Mission régionale d'autorité environnementale

**Avis délibéré sur les projets éolien et solaire de la Haute Voie
à Loisy-sur-Marne et Maison-en-Champagne (51)
portés respectivement par les sociétés SAS Éoliennes de la Haute Voie
et SAS Solaire de la Haute Voie
filiales des sociétés
BayWa r.e France SAS et C4B Finance Holding GmbH**

n°MRAe 2021APGE93

Figure 16 :

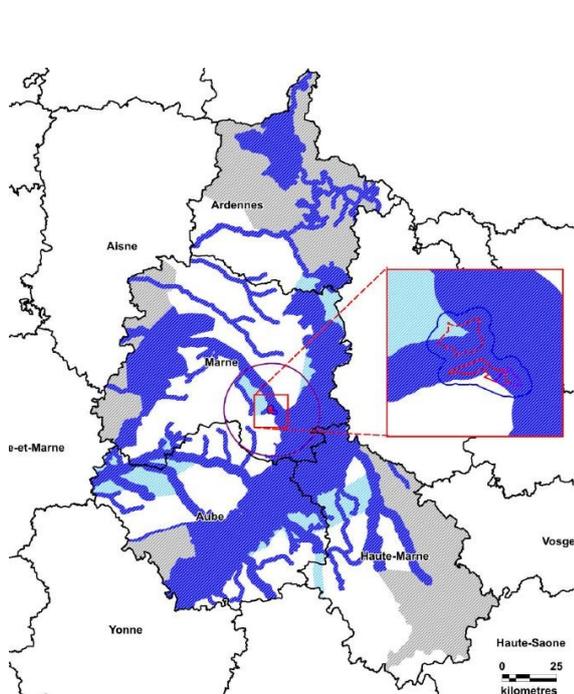
L'Ae rappelle que le projet est implanté dans une zone à enjeux forts pour les chiroptères et que les éoliennes E5 et E6 sont implantées respectivement à 115 m et 158 m des lisières de bois, soit à moins de 200 m des lisières de bois contrairement à ce que préconise le SRE de l'ancienne région Champagne-Ardenne, ce qui accroît d'autant plus le risque d'impact sur les chiroptères.

L'Ae rappelle sa recommandation au pétitionnaire éolien de supprimer les éoliennes (E5 et E6) implantées à moins de 200 m des boisements.

Figure 28 : Encerclement depuis la commune de Pringy

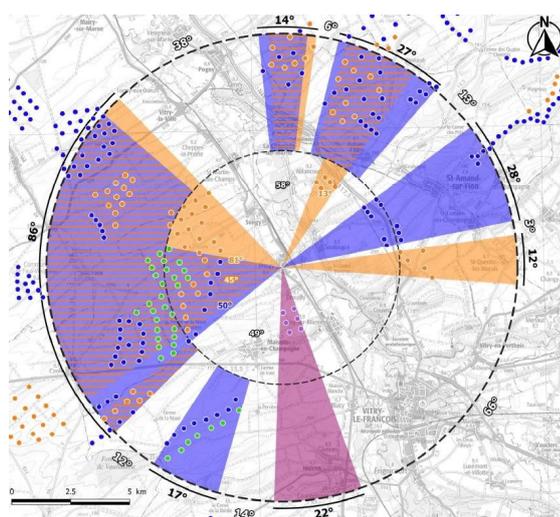
L'Ae note que le projet contribue à diminuer l'espace de respiration pour plusieurs villages et en particulier pour Maisons-en-Champagne dont la valeur d'angle maximal sans éolienne de 117° est en deçà du seuil d'alerte.
